2025 年 9 月 10 日

CD タイプ 1 倍キートップ縦横取付け方向のご案内

株式会社ジェイダブルシステム

◆新 CD キートップの MX スイッチへの縦横取付け方向

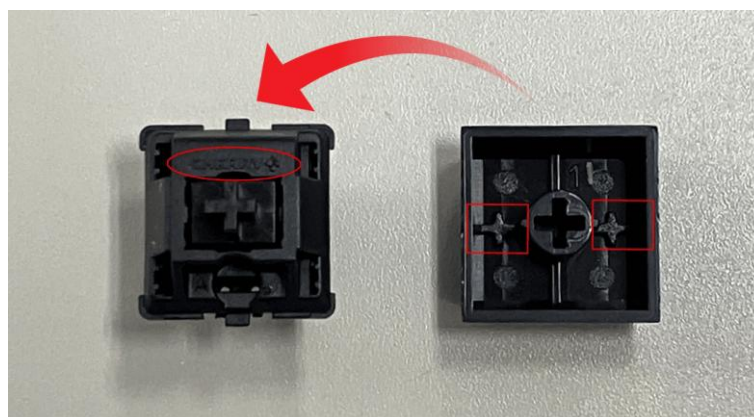
但し、新 CD キートップでは MX スイッチの取付時に縦と横の取付けの方向があります。縦横の取付け方向を間違えると、キートップを押下後に戻らずにスイッチに固定された詰まった状態になります。キートップの取付け時に注意をお願いします。

MX スイッチ上の CHERRY 刻印とキートップ（赤丸部）と“++”の刻印（赤四角部）が水平になる様に取付けて下さい。

CHERRY 刻印にに対してキートップ“++”の刻印が垂直に取り付けるとキー押下後にスイ

タッチが上に戻らなくなります。注意して下さい。
